**Réponses du Transporteur
à la demande de renseignements numéro 1
de l'Association québécoise des consommateurs
industriels d'électricité et du
Conseil de l'industrie forestière du Québec
(« AQCIE-CIFQ »)**

DEMANDE DE RENSEIGNEMENTS NUMERO 1 DE L'AQCIE ET DU CIFQ À HQT**Demande relative au remplacement des groupes convertisseurs au poste de
Châteauguay**

Figure 2
Configuration actuelle de l'interconnexion au poste de Châteauguay

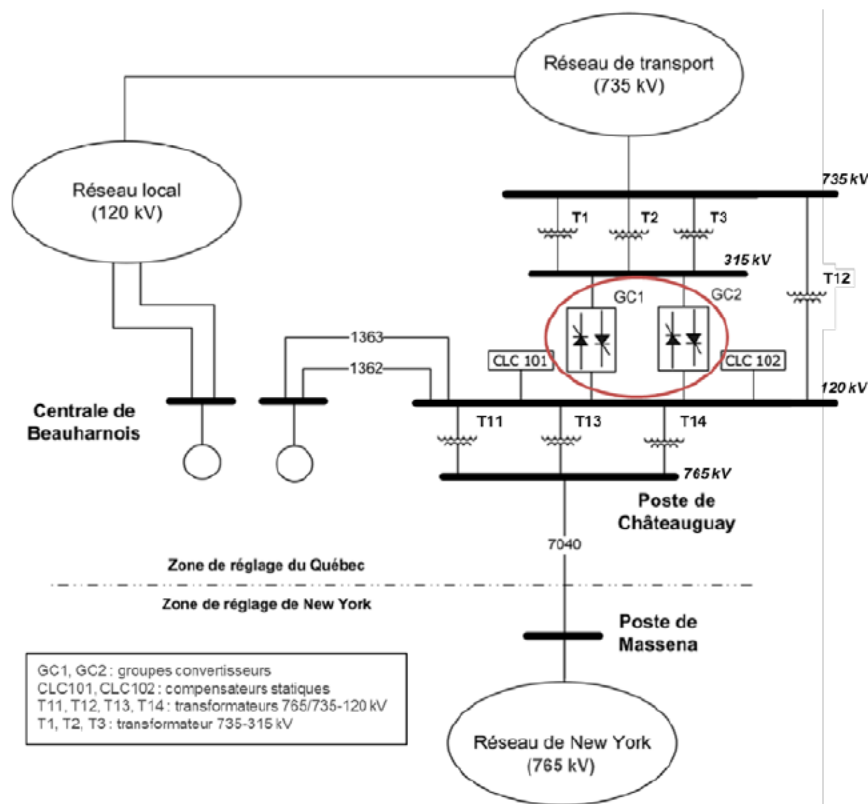
5.1 Veuillez fournir la capacité de transformation de chacun des transformateurs 120/765 kV apparaissant à la figure de la référence (i).

5.2 Veuillez fournir la capacité de transformation du transformateur 120/735 kV de la figure de la référence (i).

5.3 Veuillez expliquer la différence de configuration entre la figure de la référence (i) et la figure montrant la situation actuelle de la référence (ii).

1 **Le transformateur T11 a une capacité nominale de 900 MVA alors que les**
2 **transformateurs T13 et T14 ont des capacités nominales de 840 MVA chacun.**

3 **La capacité nominale de ce transformateur est de 840 MVA.**

1 **Le transformateur T12 qui est le quatrième transformateur à 120/765 kV de la**
2 **figure de la référence (ii) est le même que le transformateur à 735/120 kV de la**
3 **figure de la référence (i). Le jeu de barre du poste permet différentes**
4 **configurations. Sur la figure de la référence (i), le niveau de détail présenté ne**
5 **permet pas de montrer que lorsque le transformateur est relié à la barre à 735 kV,**
6 **la barre à 120 kV est ouverte, isolant ainsi le secondaire du transformateur des**
7 **GC et des CLC.**
